DOPRAVNĚ-URBANISTICKÁ ANALÝZA

TRASY PŘÍMĚSTSKÉ ŽELEZNICE

PRAHA - LETIŠTĚ VÁCLAVA HAVLA - KLDNO VEDENÉ PRAHOU 6 a 7

2015-05 / PODKLAD PRO DALŠÍ DISKUSI

Progresivní protihluková opatření

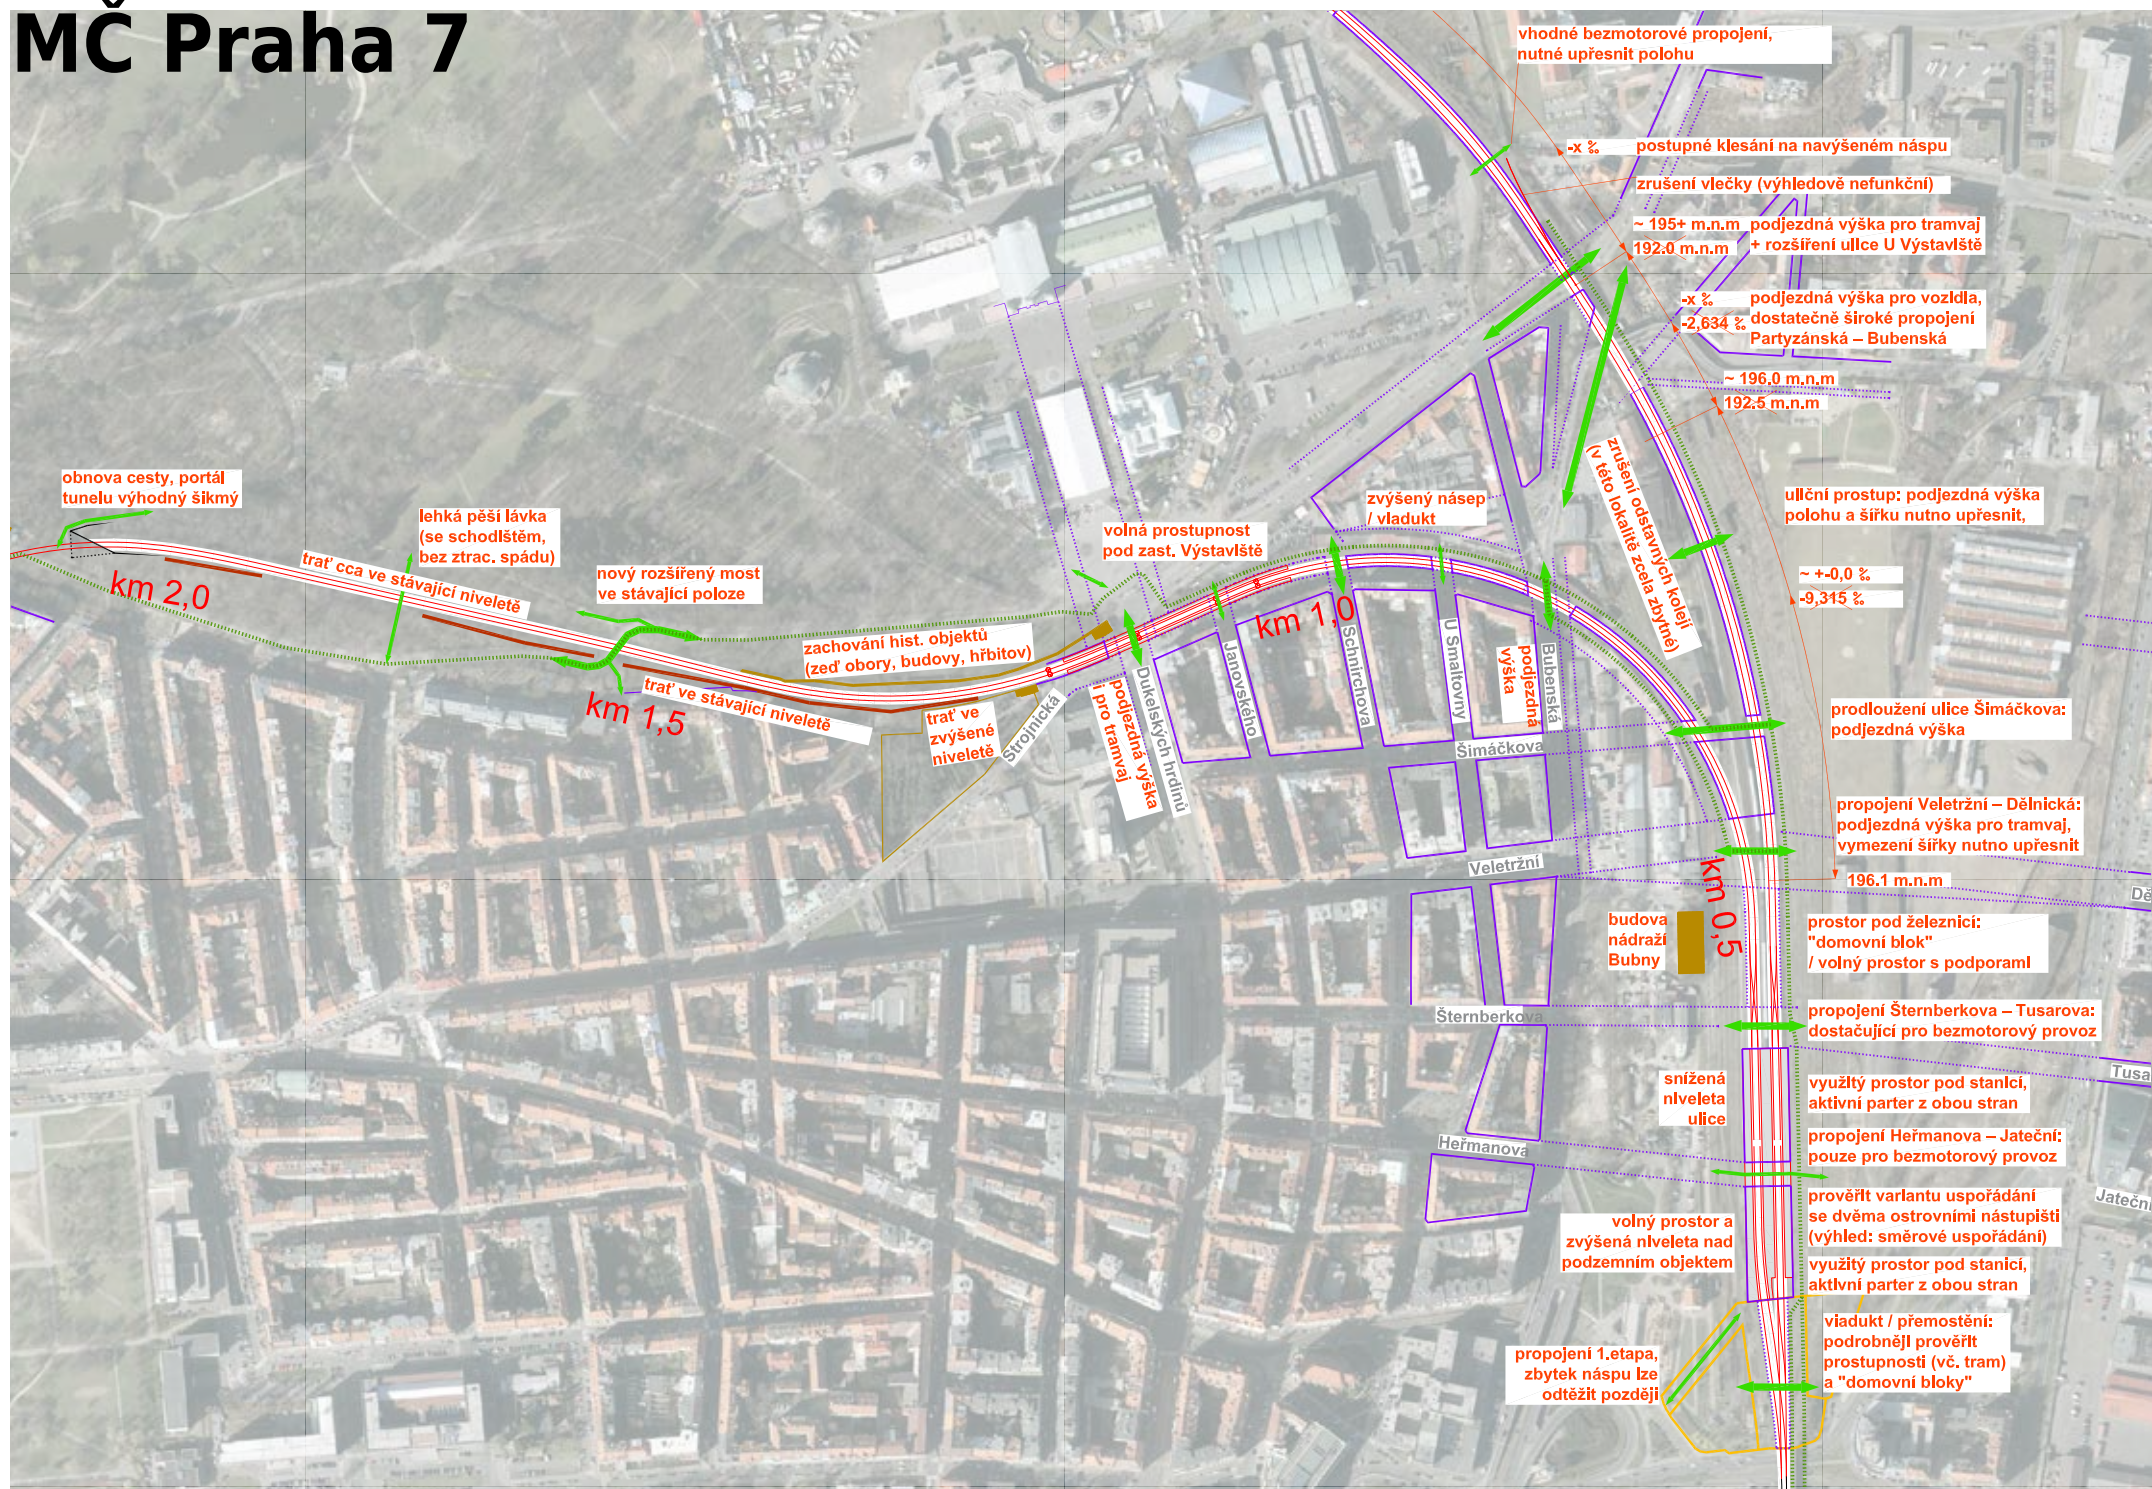
NE skleněné tunely !

**PODÉLNÝ ŘEZ
M 1:500**

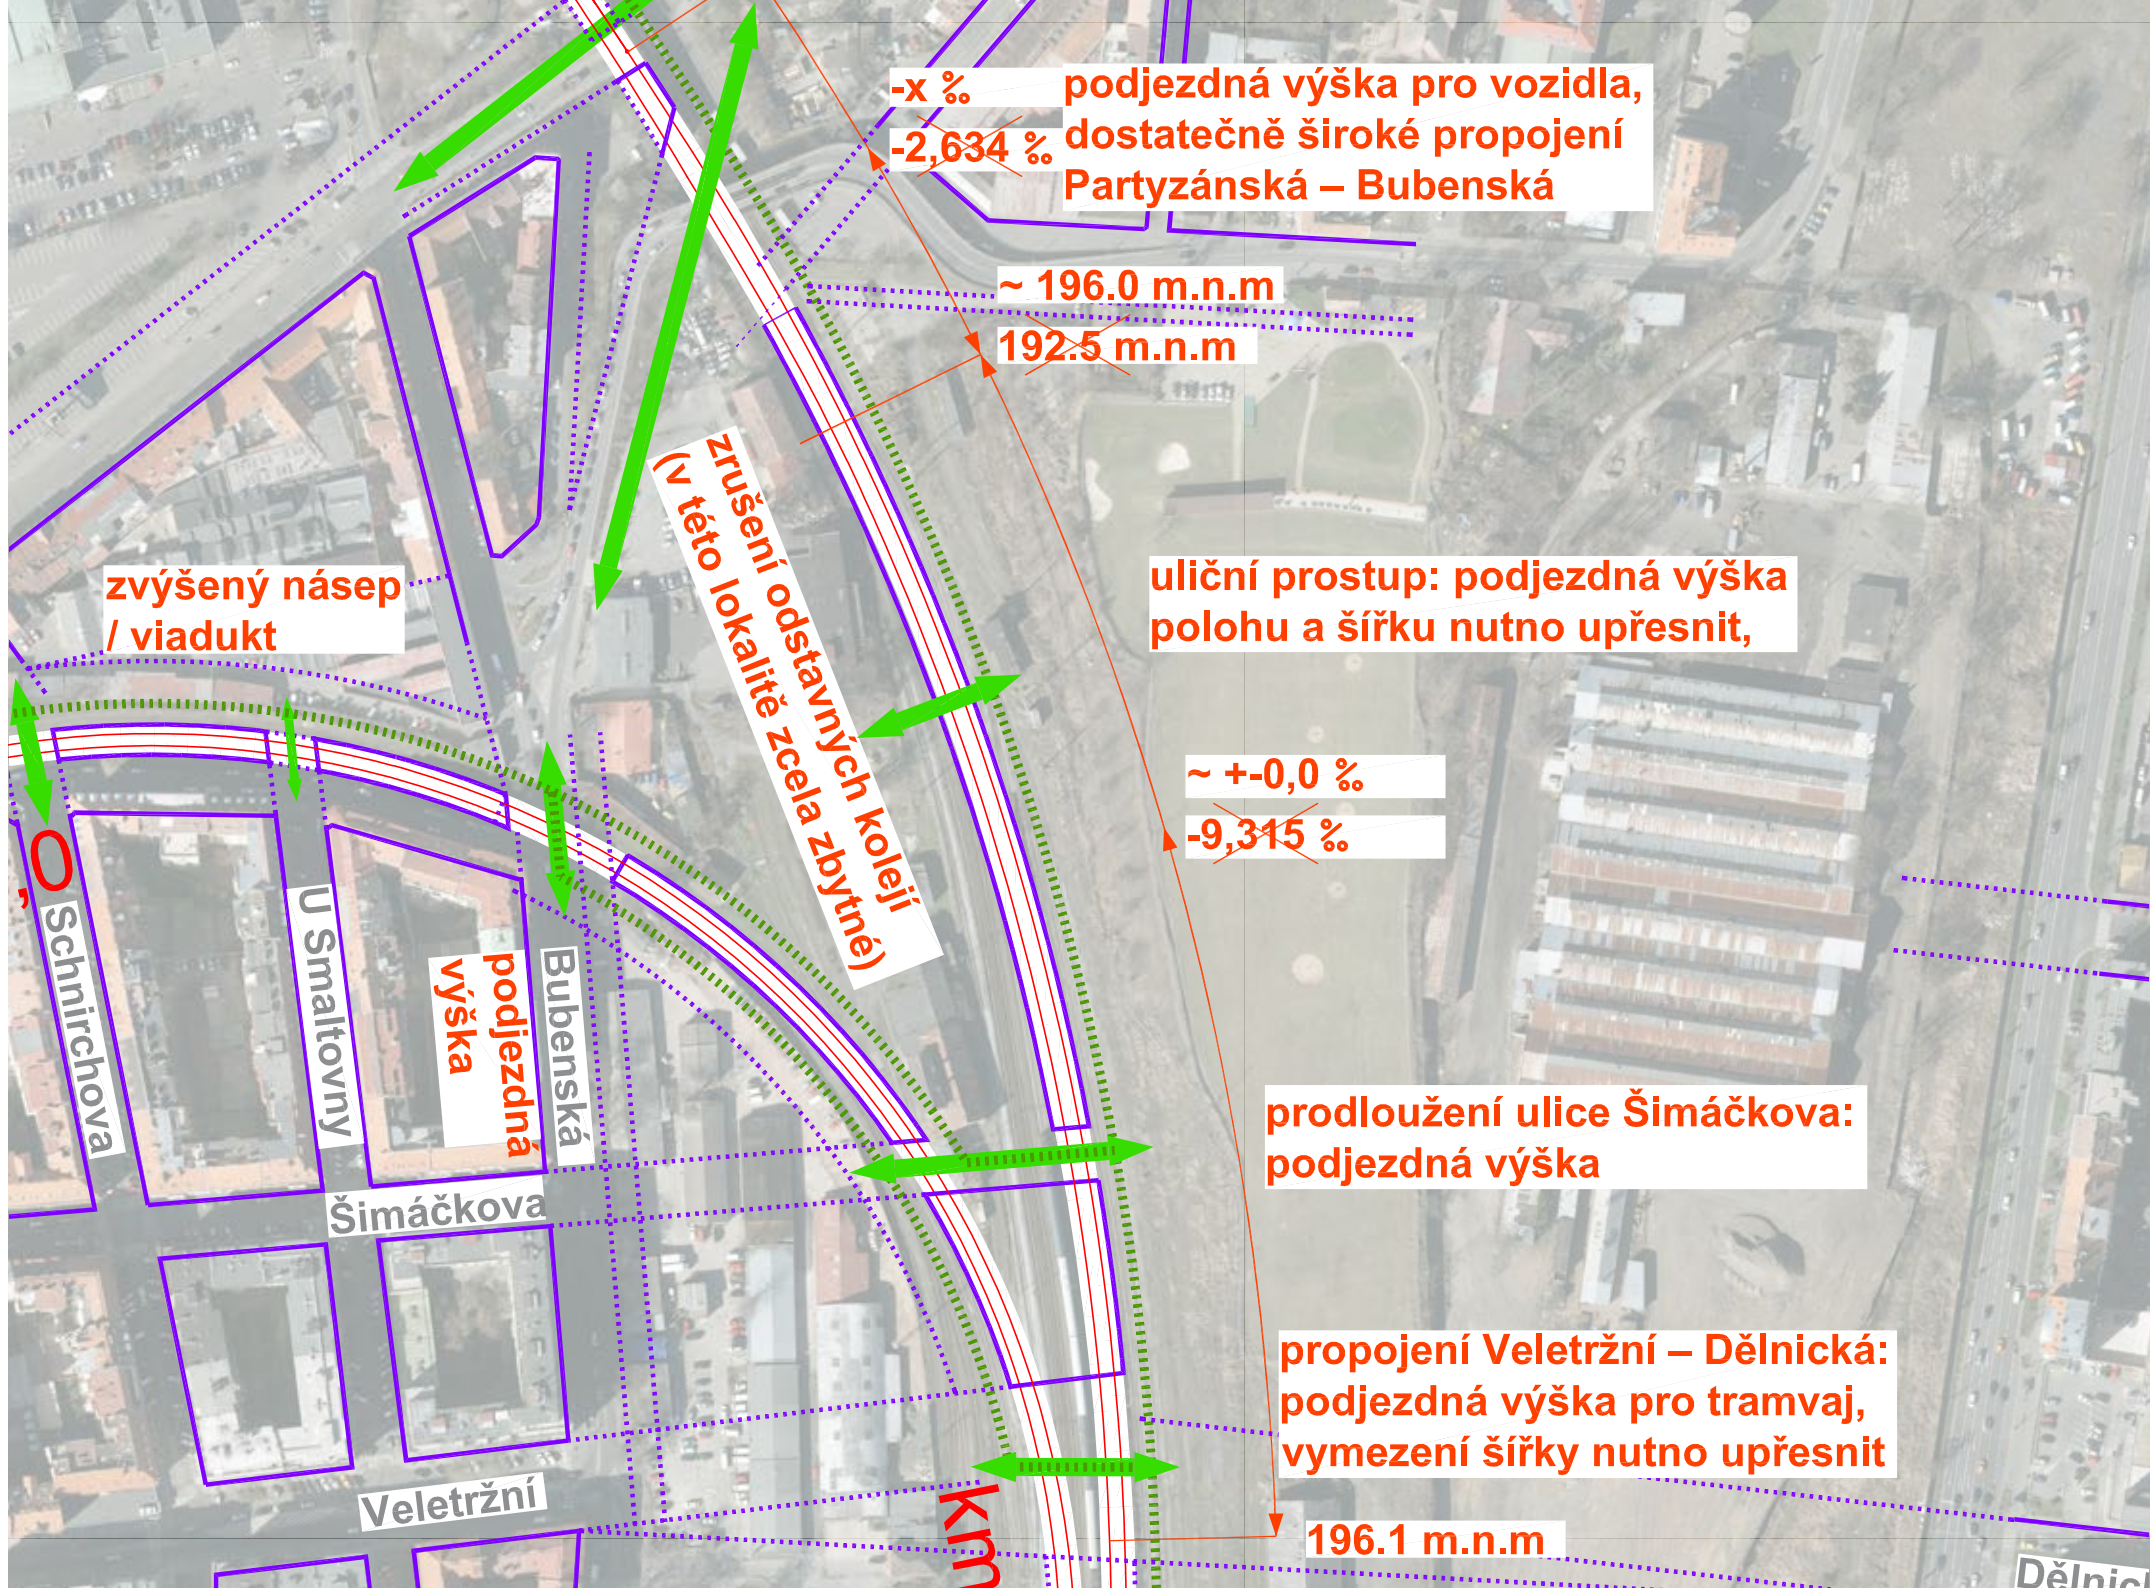
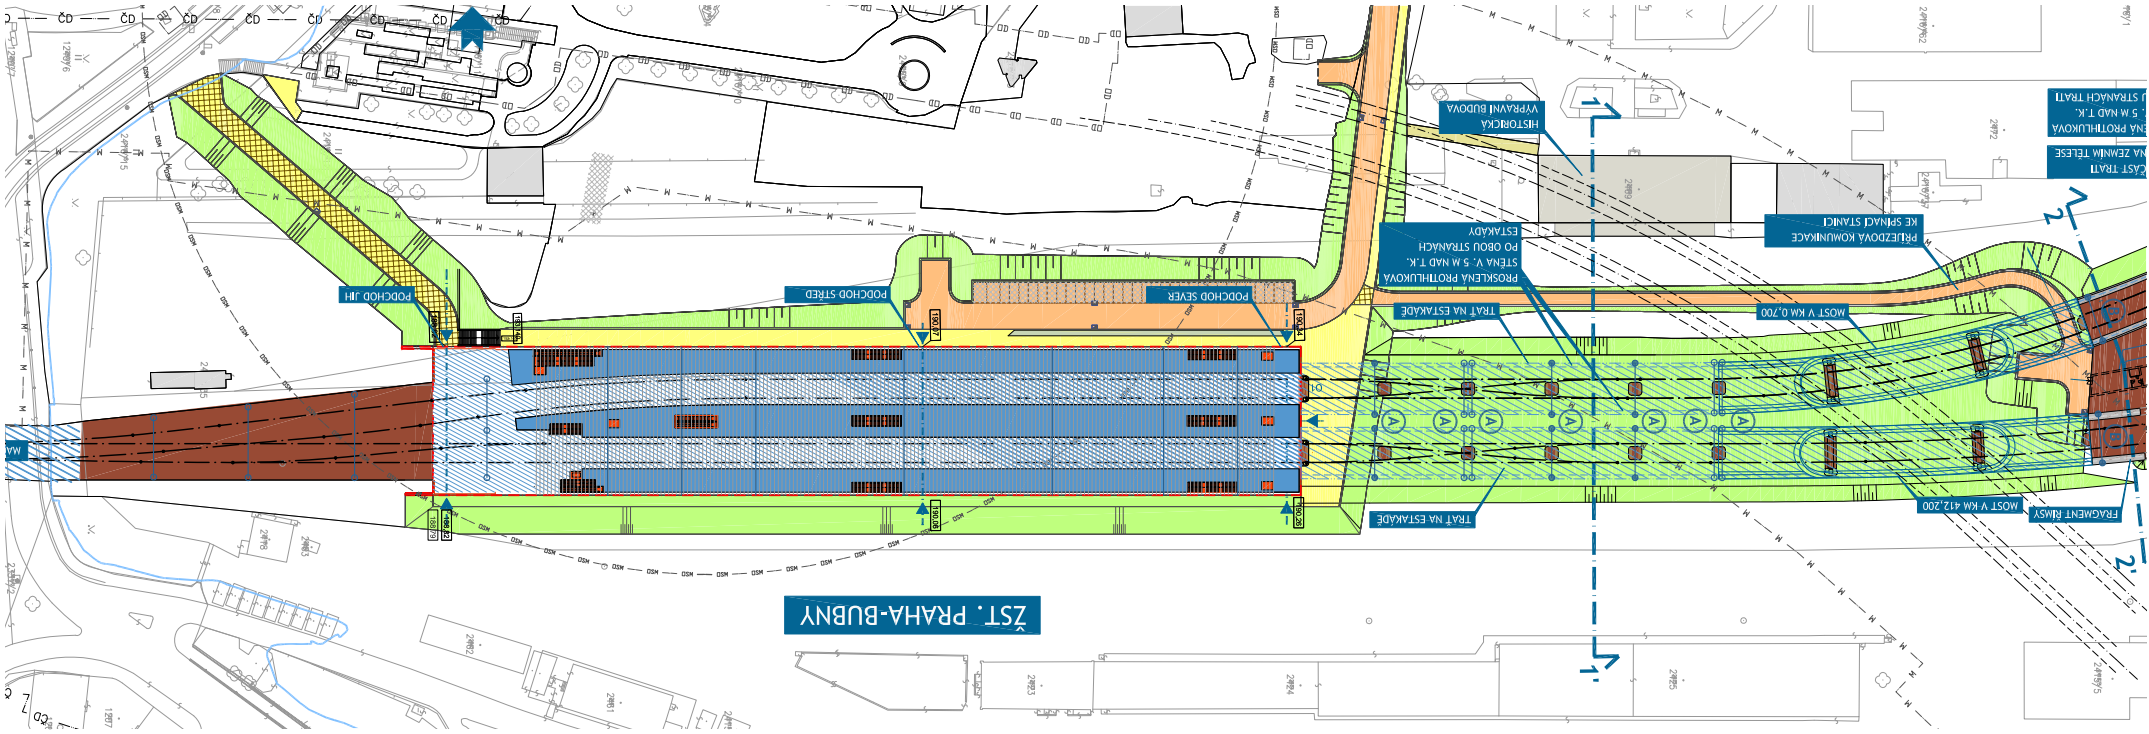
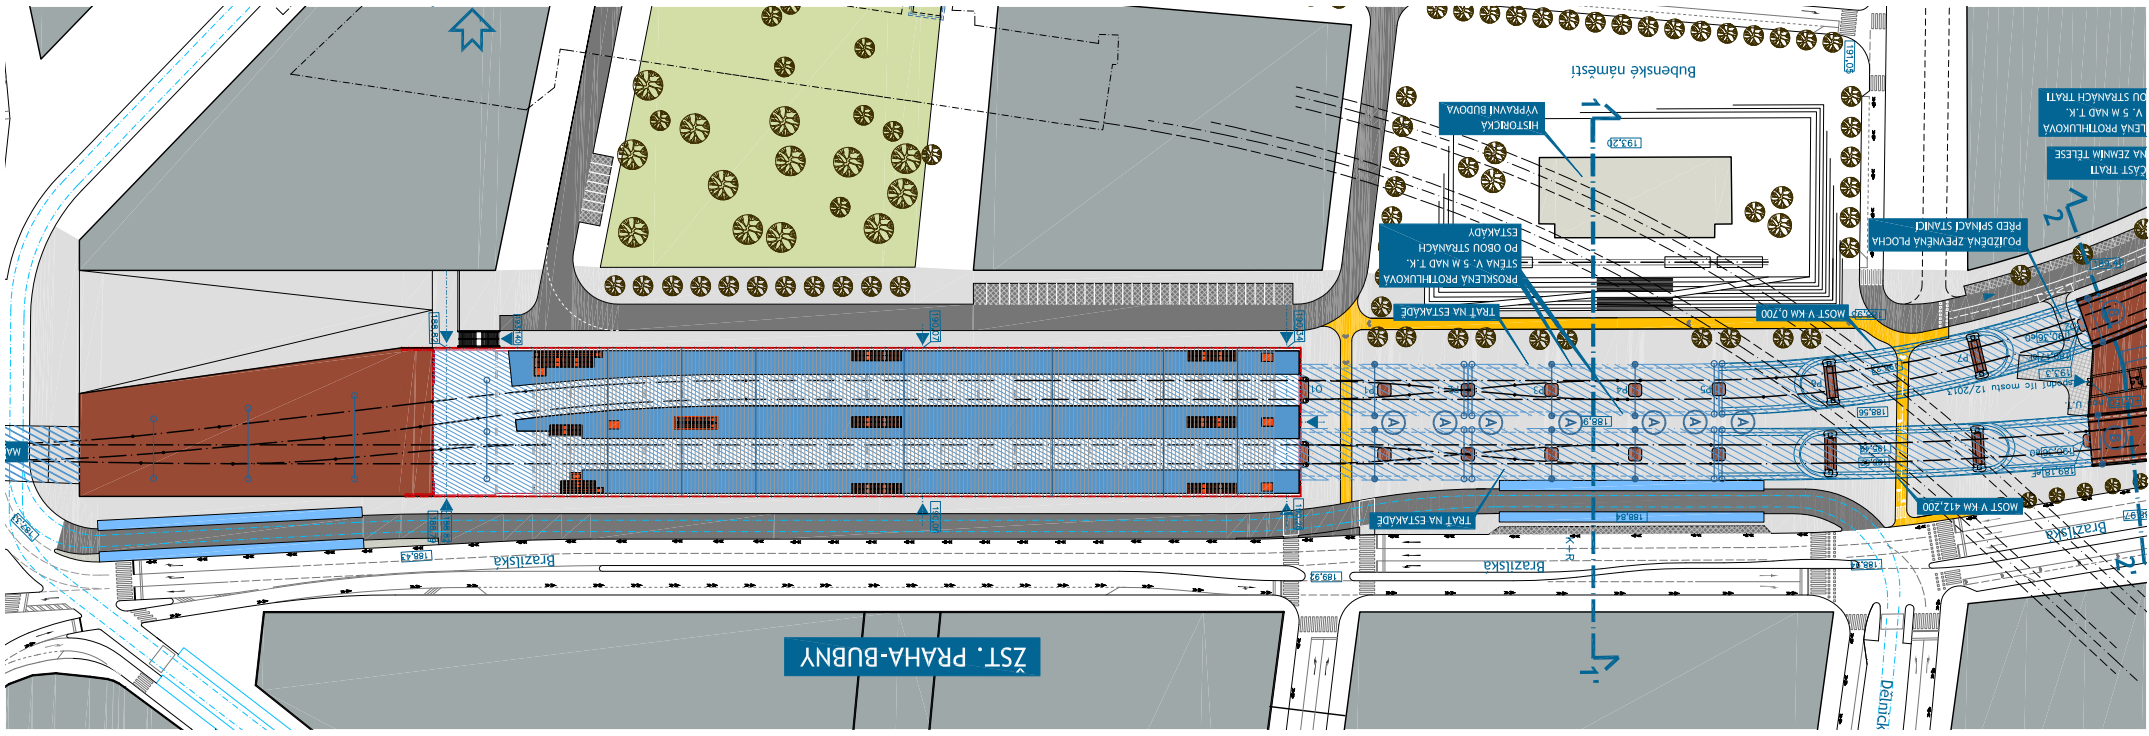
**prostor pod železnici:
"domovní blok"
/ volný prostor s podporami**

**propojení Šternberkova – Tusarova:
dostačující pro bezmotorový provoz**

**využitý prostor pod stanicí,
aktivní parter z obou stran**

**propojení Heřmanova – Jateční:
pouze pro bezmotorový provoz**

**volný prostor a
zvýšená niveleta nad
podzemním objektem**

**prověřit variantu uspořádání
se dvěma ostrovními nástupišti
(výhled: směrové uspořádání)**

**využitý prostor pod stanicí,
aktivní parter z obou stran**

**propojení 1.etapa,
zbytek náspu lze
odtěžit později**

**viadukt / přemostění:
podrobněji prověřit
prostupnosti (vč. tram)
a "domovní bloky"**

~~-x %~~ podjezdná výška pro vozidla,
~~-2,634 %~~ dostatečně široké propojení
Partyzánská – Bubenská

zrušení odstavných kolejí  
(v této lokalitě zcela zbytečné)

uliční prostup: podjezdná výška  
polohu a šířku nutno upřesnit,

prodloužení ulice Šimáčkova:
podjezdná výška

propojení Veletržní – Dělnická:
podjezdná výška pro tramvaj,
vymezení šířky nutno upřesnit
